MEMORIAL DESCRITIVO HOSPITAL CORONAVÍRUS

Assunto: Esclarecimentos do Hospital Modular de Nova Iguaçu

NOTA TÉCNICA COFIS/SUBEXEC Nº 001/2021

OBJETIVO: Verificação de falhas e imperfeições construtivas na edificação e entorno do Hospital Modular.

Figura 1: Localização de irregularidades – Bloco de Serviços - Módulo I. (**Fonte:** SEINFRA - 11.01.2021)

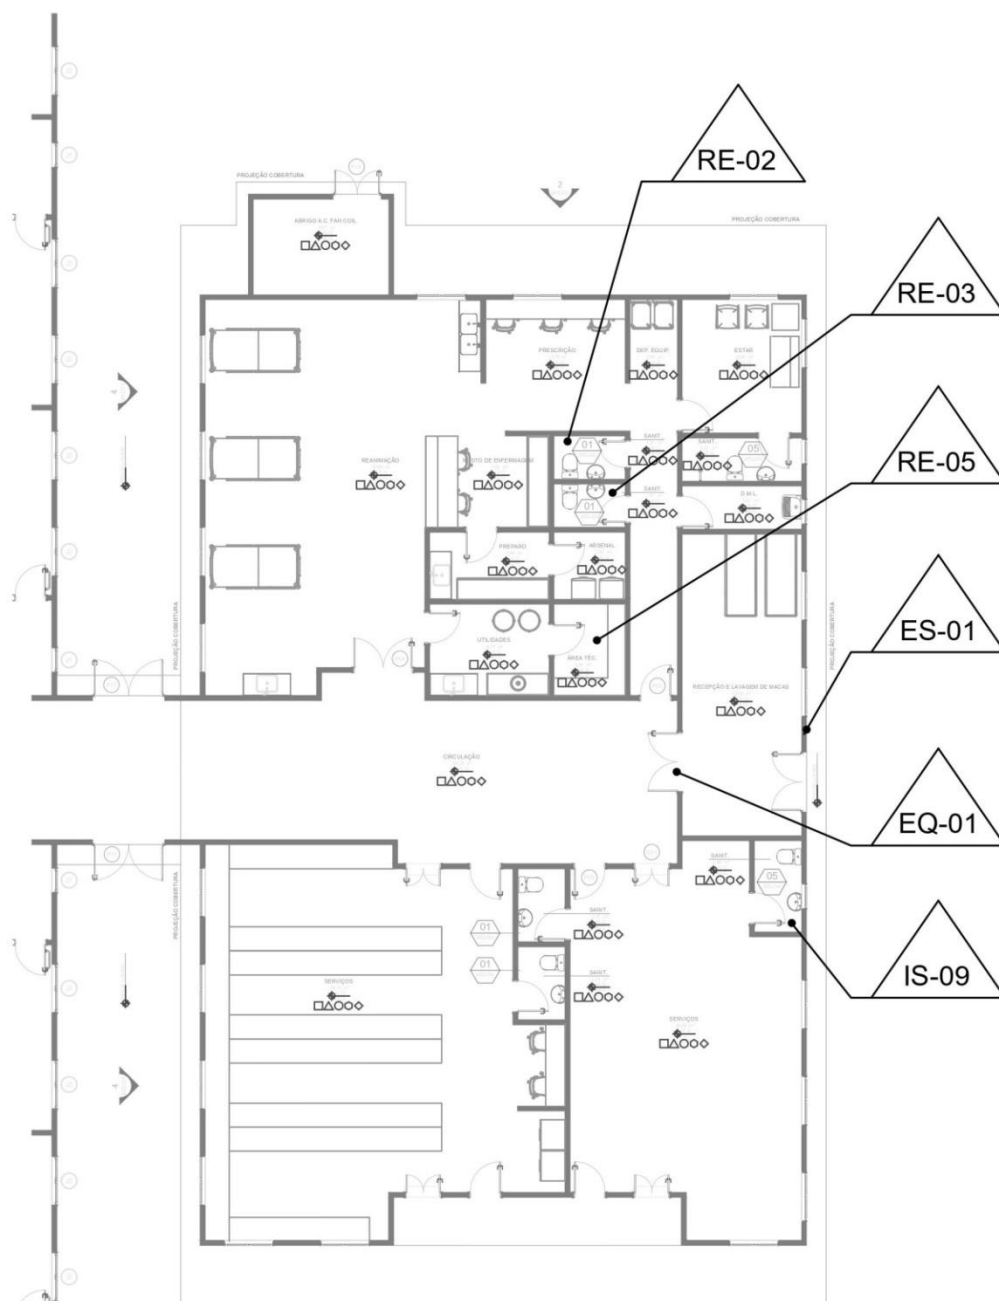
Foto 1: Correção da deformação de Placa Cimentícia na fachada com acabamento grotesco - Bloco de Serviço - Módulo I. (**Fonte:** SEINFRA - 11.01.2021)

Foto 2: Acabamento descolando no encontro entre o rodapé com a parede do D.M.L. – Bloco de Serviço - Módulo I. (**Fonte:** SEINFRA - 11.01.2021)

Foto 3: Reparo do recorte no rebaixo para passagem da calha da parte elétrica na Área Técnica, apresentando acabamento mal executado – Setor de Serviço - Módulo I. (**Fonte:** SEINFRA - 11.01.2021)

Figura 2: localização de irregularidades – Setor de Enfermaria - Módulo I. (*Fonte: SEINFRA - 11.01.2021*)

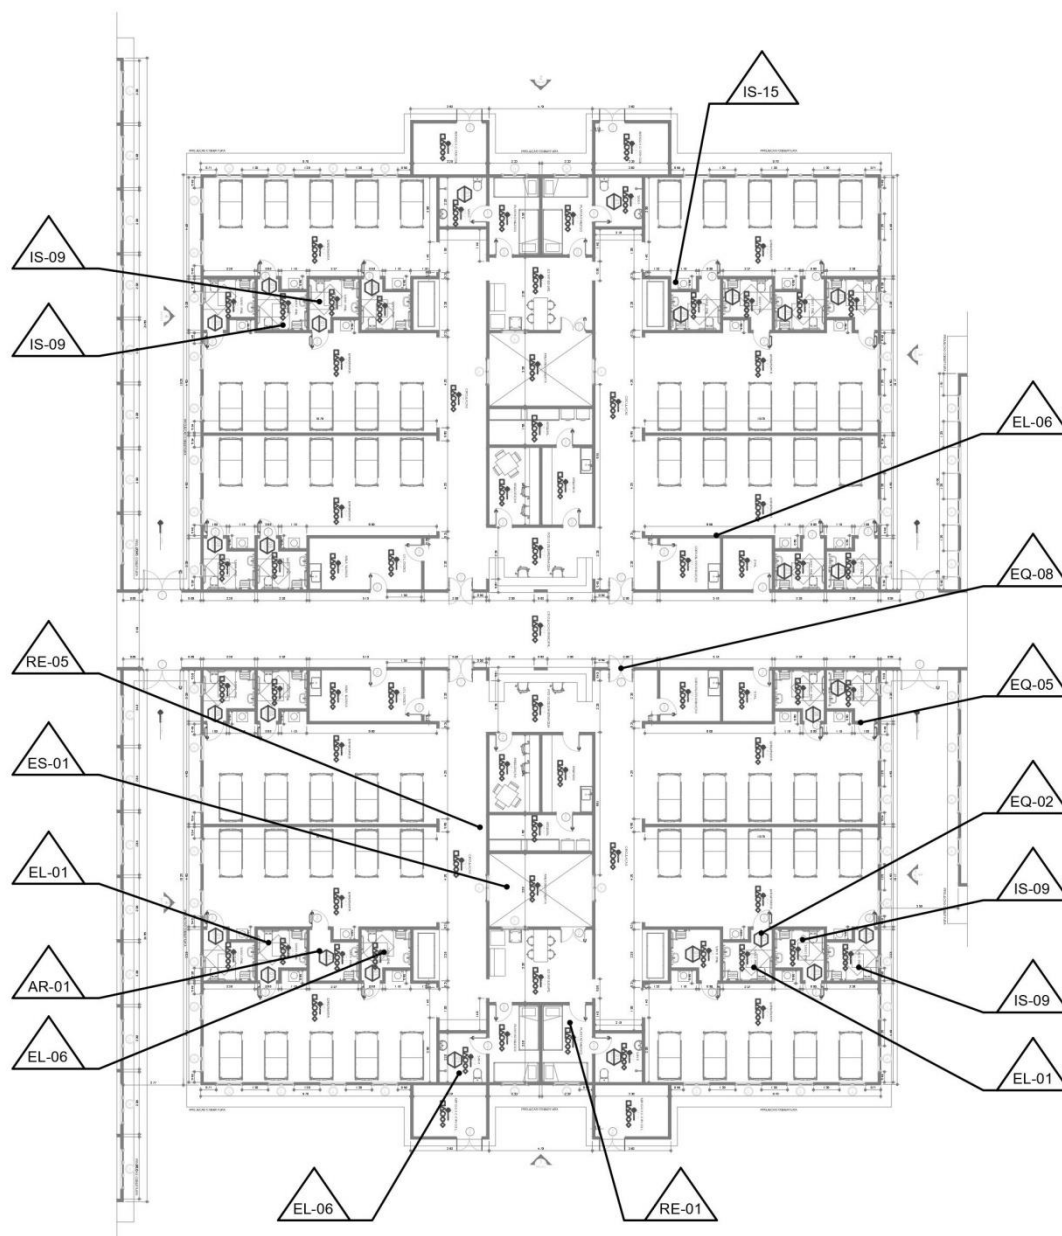
Foto 4: Porta "vai e vem" que conecta a Enfermaria com a circulação principal apresenta defeito – Setor "D" - Enfermaria - Módulo I. (*Fonte: SEINFRA - 11.01.2021*)

Figura 3: Localização de irregularidades – Setor de UTIs - Módulo I. (*Fonte: SEINFRA – 11.01.2021*)

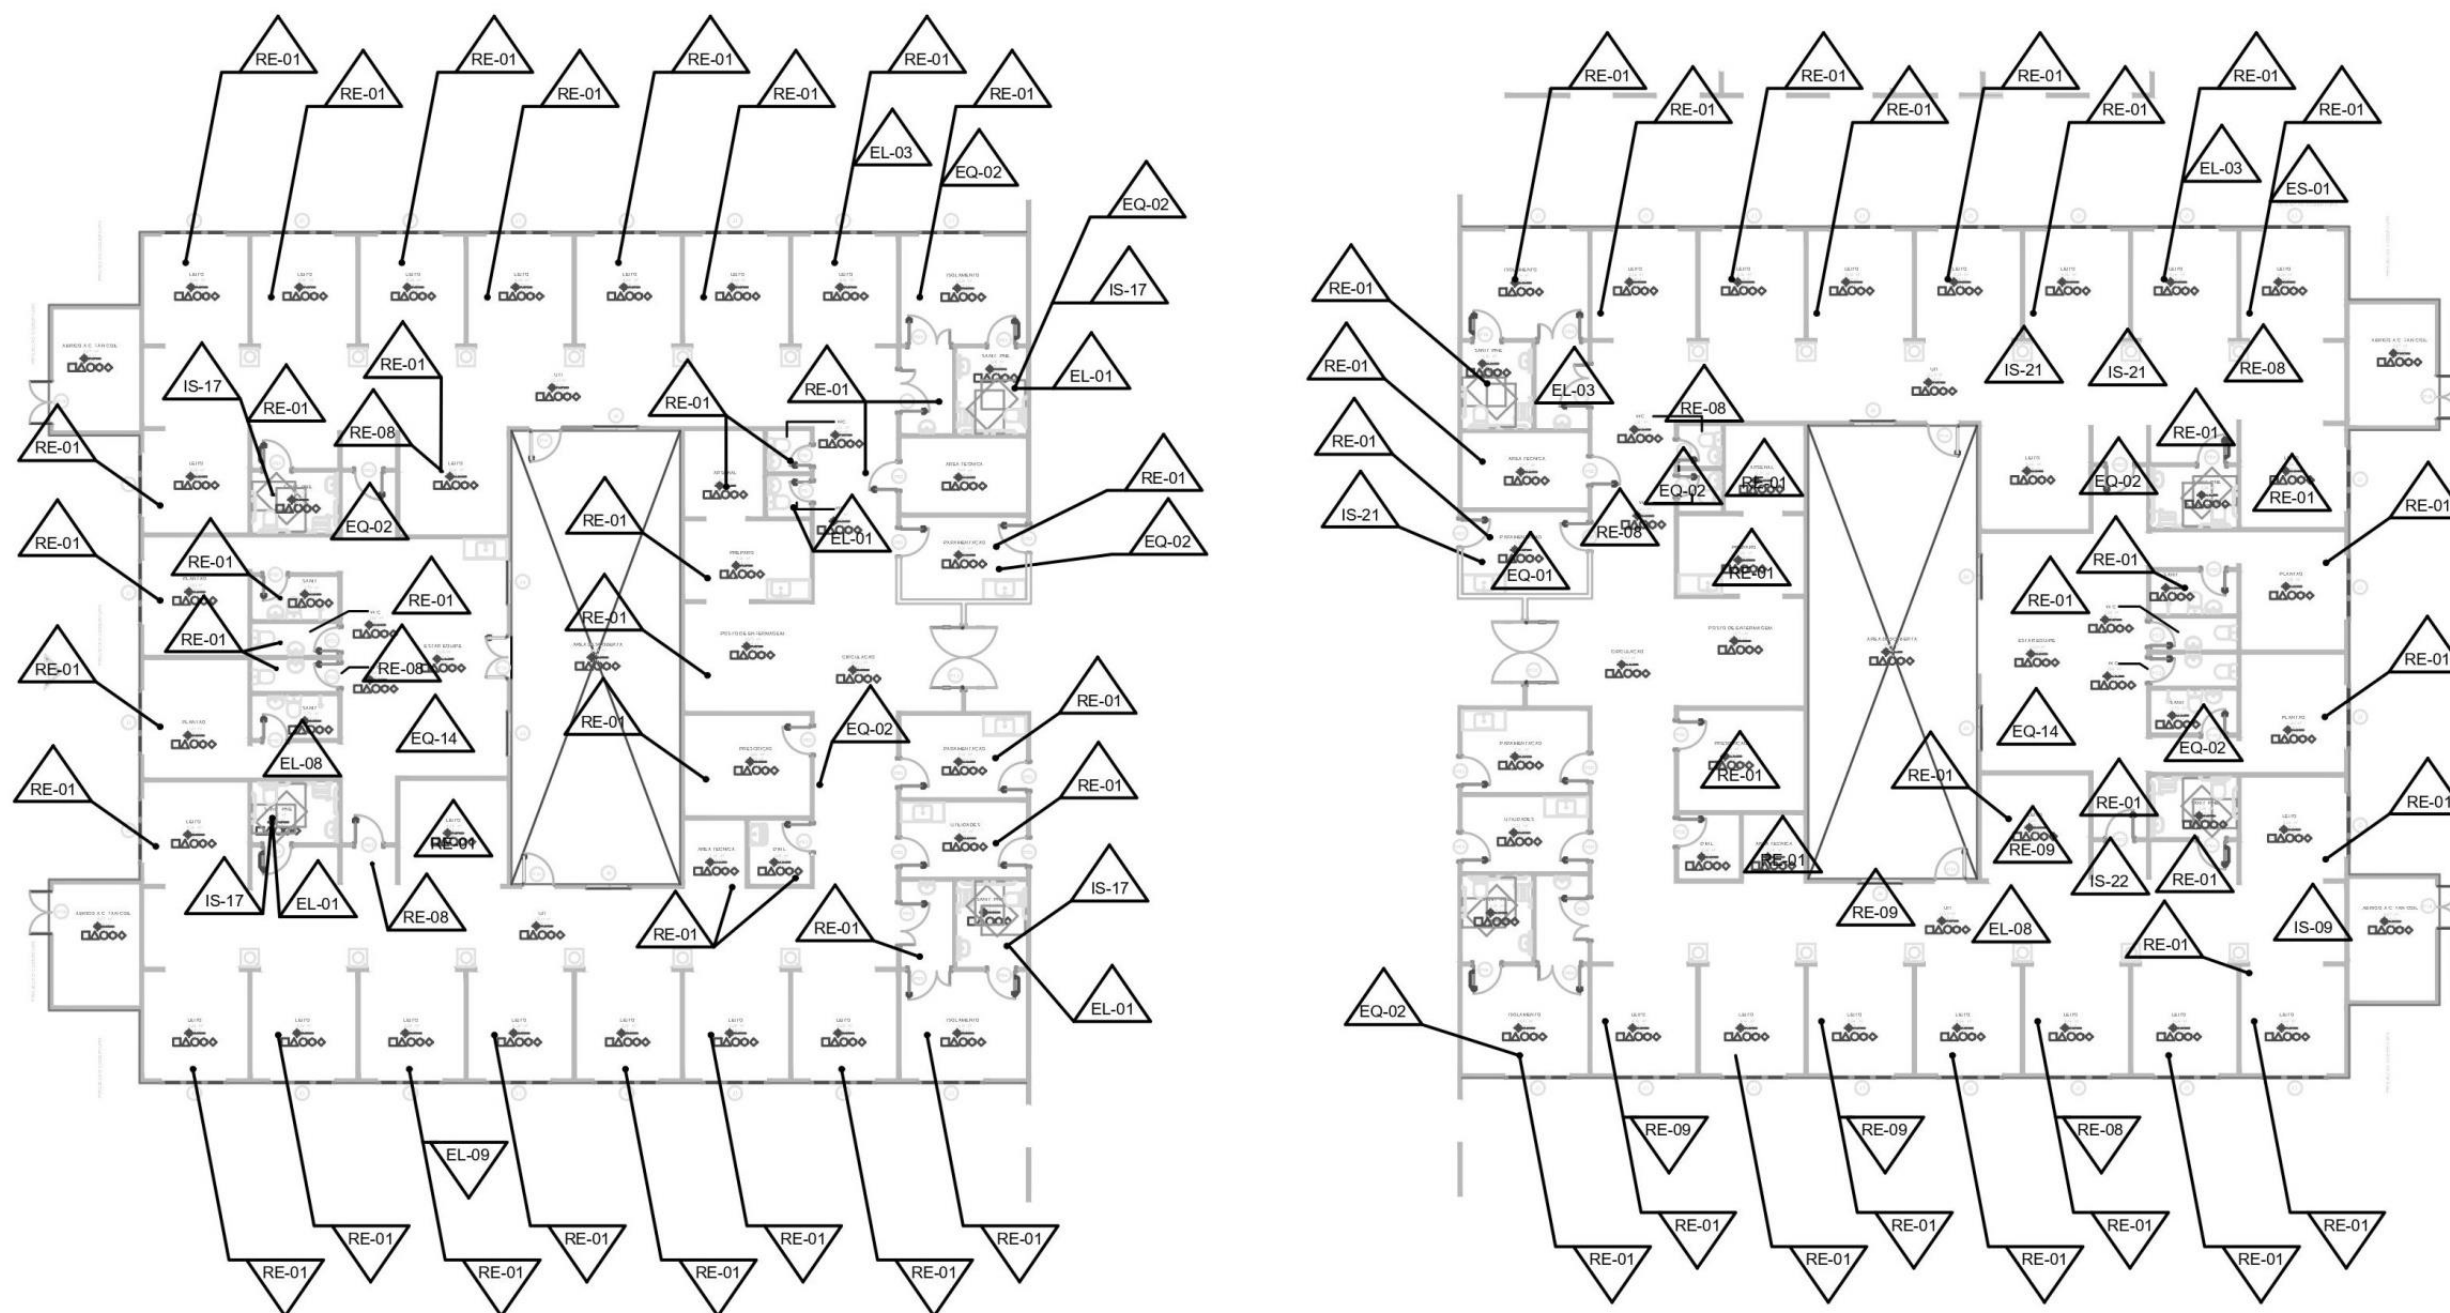
Foto 11: Sala de preparo, equipamento danificado devido uso de produto ou lixamento da pia de inox – Bloco do UTI – Módulo I. (**Fonte:** SEINFRA - 11.01.2021)

Foto 12: Sala de preparo, equipamento danificado devido uso de produto ou lixamento da pia de inox – Bloco do UTI – Módulo I. (**Fonte:** SEINFRA - 11.01.2021)

Foto 13: Sala de preparo, cuba com acabamento sem proteção do material inox, com desgaste nas bordas da cuba – Bloco do UTI – Módulo I. (**Fonte:** SEINFRA 11.01.2021)

Foto 14: Sala de preparo, com alisar quebrado – Bloco do UTI – Módulo I. (**Fonte:** SEINFRA - 11.01.2021)
